### Neuer Antriebsriemen und Riemenscheibe für IWT 1466.0W und IW1476.0W

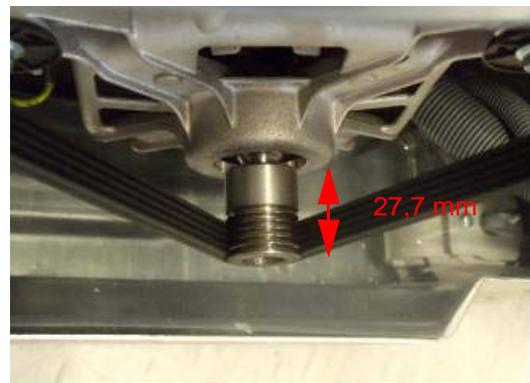
Bei den oben genannten Geräten wird ab sofort ein schmalere Antriebsriemen eingesetzt. Der bisherige Antriebsriemen mit der ET-Nummer XXXXXX (Optibelt) wird durch die ET-Nummer XXXXXX (Hutchinson) ersetzt.

Da der neue Antriebsriemen schmäler als die alte Version ist (5 statt bisher 6 Rippen), wurde auch die Riemenscheibe des Motors verkürzt. Hierdurch wird gleichzeitig vermieden, dass die Riemenscheibe die Rückseite des Geräts berührt. Die ET-Nummer des neuen Motors bleibt unverändert.

Beim Austausch des Motors oder des Antriebsriemens müssen immer beide Teile ausgetauscht werden!
